2020年3月

株式会社 椿本チェイン  
チェーン製造事業部  
商品部 販促企画課

## つばき クリーンベヤ(CV) 仕様変更のご案内

クランプの板厚

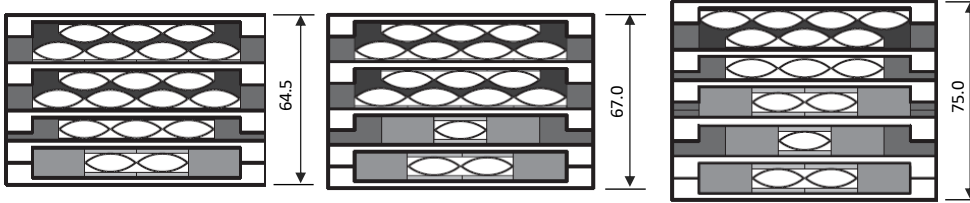
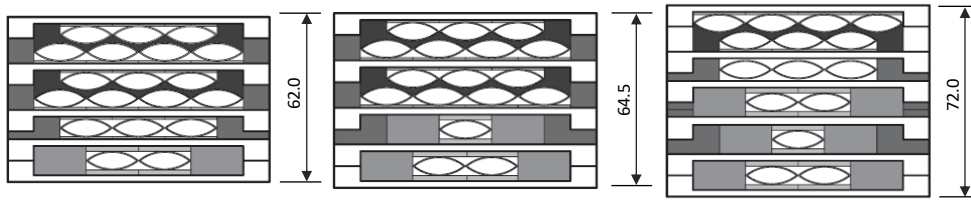
#### ①クランプの板厚変更

強度向上のため、クランプの板厚寸法を変更いたします。  
詳細は付属資料1をご参照ください。

#### ②クランプの取付穴変更

装置に固定した際の(六角穴付)ボルト頭部の突出を小さくするため、取付穴の形状を変更  
いたします。  
詳細は付属資料2をご参照ください。

※クランプの板厚および穴の変更に伴い、お客様で固定用に使用されているねじの長さ  
を変更していただくことが必要になる可能性があります。
